Saksframlegg

Detaljreguleringsplan for Alverstraumen kai - 1. gongs handsaming

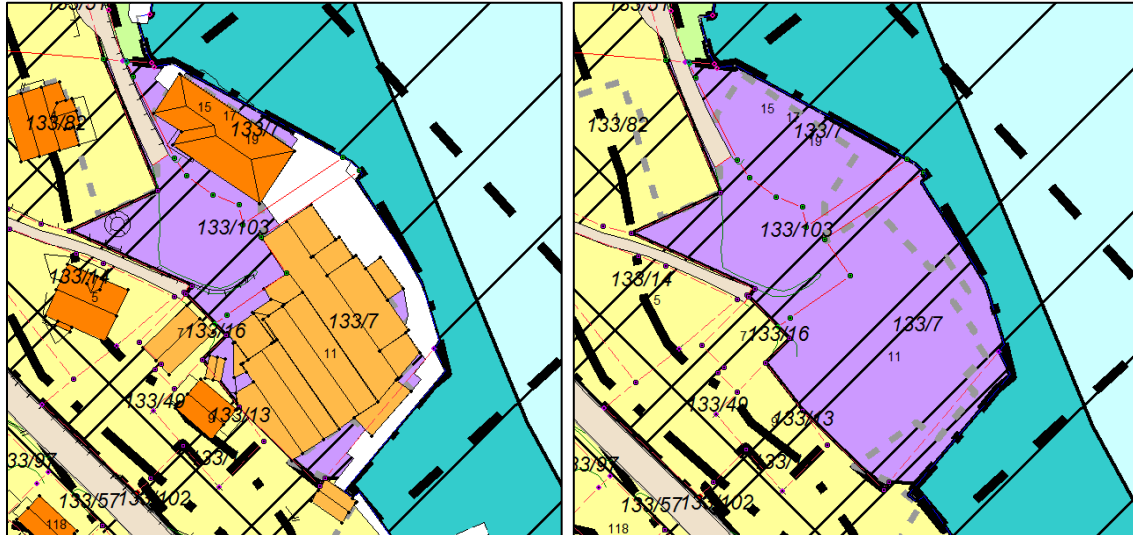
Parkeringsanlegget er heller ikkje detaljprosjektert, og viser ikkje kor søyler og/eller master skal plasserast, eller korleis det er tenkt at konstruksjonen skal løysast, og kunne verte ståande. Det er heller ikkje satt krav til parkeringsanlegget i rekkjefølgjekrava i føresegna.

Parkeringsløysinga i dette planforslaget er uheldig, og lyt reviderast. 1 parkeringsplass per bueining for Bb1, Bb2 må plasserast i parkeringsanlegg. 1 parkeringsplass per bueining for Bs1 må plasserast lettare tilgjengeleg, og helst i parkeringsanlegg. Parkering for Bs/L kan løysast i underetasje, og *minst* 3/4 HC-parkeringar må leggst ved kaiplan, utan å hindre renovasjonsbil, brøytebil og brannbil sin aksjonsradius. Parkeringsanlegg må enten detaljprosjekterast, eller inkorporerast i rekkjefølgjekrava.

- *Utilfredsstillande parkeringsløysing antyd at det er lagt opp til for mange bustadeiningar i dette planforslaget.*

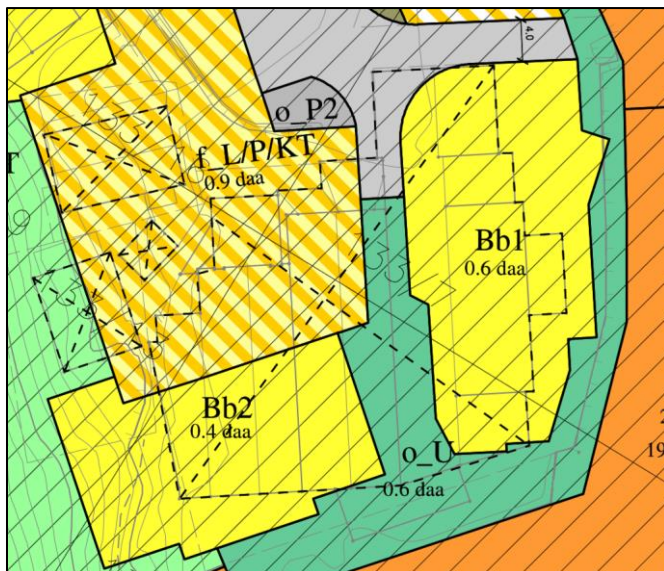
I KDP Knarvik-Alversund med Alverstraumen er det satt ei byggjegrænse langs sjø, med utgangspunkt i ei vurdering av funksjonell strandsone. Denne grensa, eller tidlegare gjeldande byggjegrænser mot sjø er ikkje framstilt eller vurdert i planforslaget.

Byggjegrænse langs sjø er hovudsakleg lagt langs vegglivet til eksisterande bygg, illustrert over. I biletet til høgre ser ein ei grå stipla line, som viser omriset til bygningen. Dette er byggjegrænsa mot sjø.

I biletet over ser ein konturane av eksisterande bygning med svart og grå stipla line. Denne konturen har ei svart stipla line kryssa over seg, dette viser at bygget skal rivast. Ein ser tydeleg at Bb1 og Bb2 går ut forbi omriset til eksisterande bygning, og er dermed i strid med byggjegrænse til sjø.

Planforslaget er i strid med både generell byggjegrænse mot fylkesveg og byggjegrænse mot sjø, som vist i KDP Knarvik – Alversund med Alverstraumen.

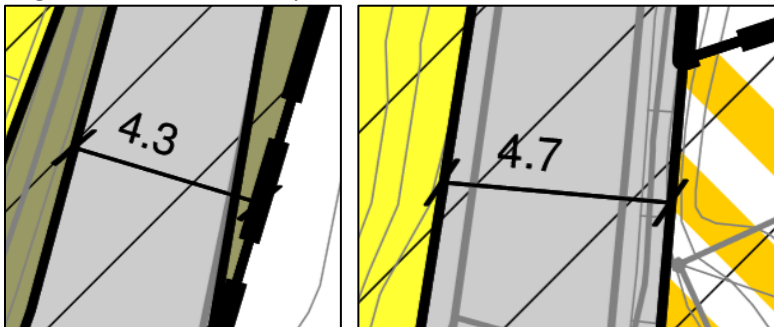
Det er ikkje mottatt noko detaljprosjektering av trafikkarealet til planforslaget. Planomtalen nemner ikkje kva løysingar frå Statens vegvesen si handbok N100 ein har lagt til grunn for utforming av vegar og kryss innfor planområdet. Det er difor vanskeleg å vurdere om planforslaget tilfredsstiller krava til trafikkarealet.

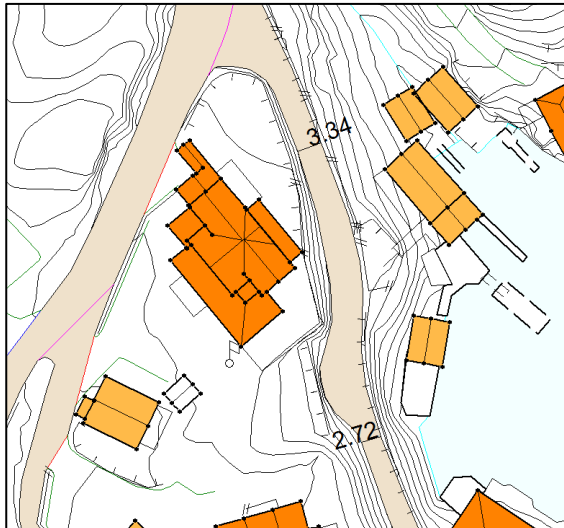
Vegbreidda er markert i plankartet, men er fleire stadar markert feil.

På biletet som viser ei vegbreidde på 4.3 m, ser ein at breidda er målt frå vegkant til plangrense. På biletet som viser ei vegbreidde på 4.7 m, ser ein at vegen er teikna utanfor eksisterande veg.

Ved ei måling av to punkt som kunne sjå smale ut på o_KV3, ser ein at eksisterande tilkomstveg ikkje oppfyller krava i handbok n100, og nokon stadar ikkje krava til Nordhordland brann og redning.

For å kunne gjere ei heilskapleg vurdering på tilkomstvegen, må breidde- og stigningsmål visast, planforslaget må tydeleg vise kva manglar ein har på tilkomstveg etter gjeldande normalar og ein må

i større grad utgreie kvifor det ikkje er tilrådeleg å utbetre vegen. Ein må òg få ei uttale frå Nordhordland brann og redning om eksisterande tilkomstveg, og inkludere dette i planmaterialet.

o GS2:

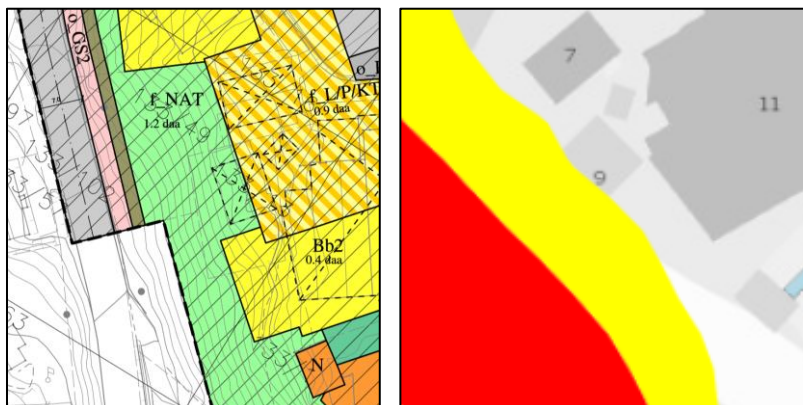
Gangvegen sør for krysset til fylkesvegen er plassert i bratt terreng, utan å vise til detaljprosjektering. I føresegna punkt 4.2 står følgjande: «Der terrenget er bratt, kan gang- og sykkelvegen opparbeidast som utkraga konstruksjon.» Rådmannen meiner at det må utgreiast om dette er gjennomførbart.

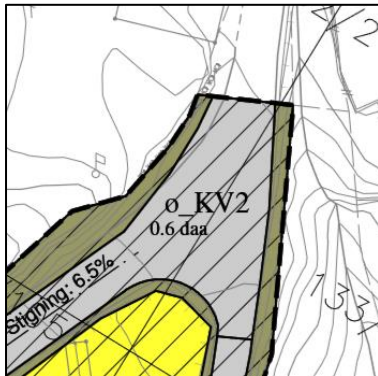
Summert opp, er følgjande ikkje sikra opparbeidd før bruksløyve for Bb1 og Bb2:

- Parkeringsanlegg, med boder og teknisk anlegg.
- Småbåtanlegget, både felles og offentleg.
- Gang- og sykkelveg.
- Eventuell omarbeiding i kjellar til Bs/L til parkeringsareal.

Parkeringsanlegg med boder og teknisk anlegg må inkorporerast i rekkjefølgjekrav. Det må òg utgreiast nærare korleis overgangen med parkering for Bs/L, frå ute på kaiplan til inne i kjellar skal gjennomførast og eventuelt opparbeidast.

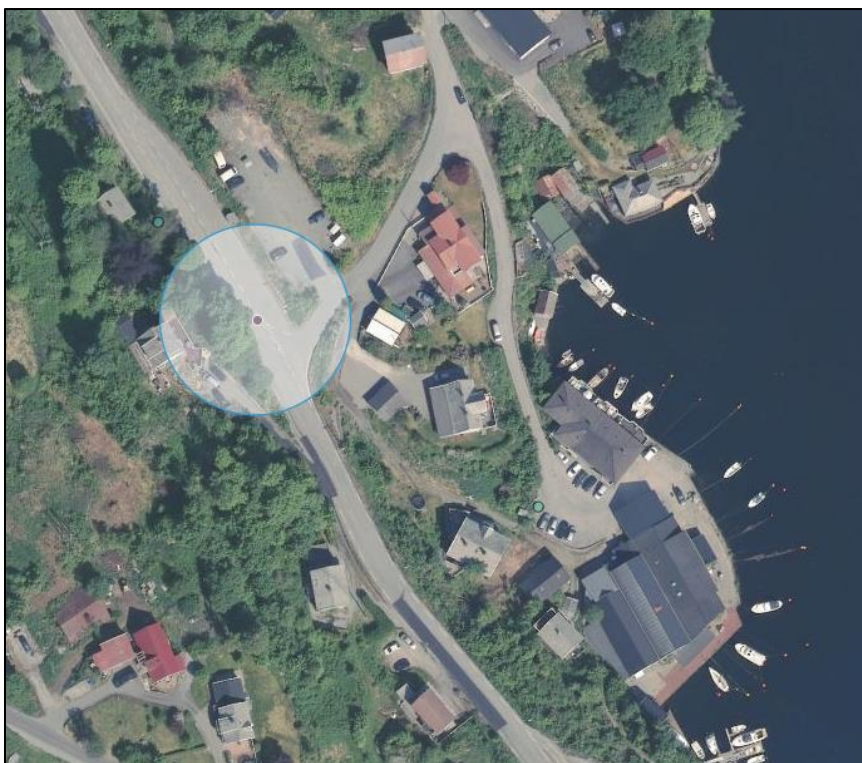
Rådmannen ser at det er observert parkslirekne innanfor planområdet, registrert i artsdatabanken sitt artskart. Parkslirekne er ein svartelista plante. Registreringa er punktsatt ved fylkesvegen, i kryssområdet inn i planområdet.

Punktet er satt med 25m koordinatpresisjon. Parkslirekne er registrert innanfor sirkelen i 2017.

- Gjennomføre ei systematisk utgreiing for naturmangfaldslova §§ 8-12, der ein mellom anna må utgreie eventuelle tiltak for å hindre spredning av parkslirekne.
